## Rapport de contrôle d'installations électriques à basse et à très basse tension

RÉF. 138/2024/51716/01:1

DATE DU CONTRÔLE **16/01/2024** AGENT VISITEUR **Maxime Paradis**  
 ADRESSE DU CONTRÔLE **Rue du Broeck 105 - 1070 Anderlecht** TYPE DE CONTRÔLE **Visite de contrôle vente ancienne installation (8.4.2.)**

## CONCLUSION : NON CONFORME

**Croquis de position élémentaire et descriptif sommaire des tableaux**

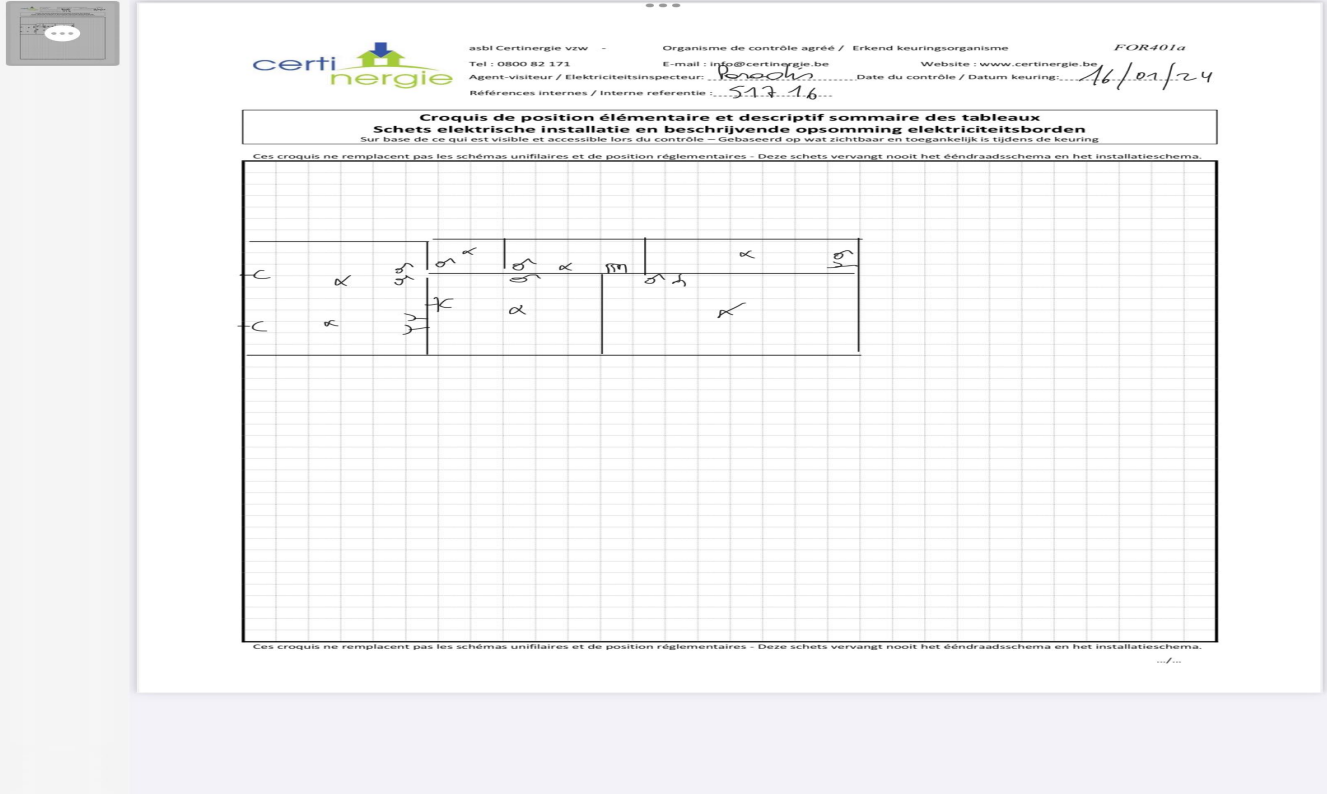
sur base de ce qui est visible et accessible lors du contrôle  
 Note : ces croquis ne remplacent pas les schémas unifilaires et de position réglementaires
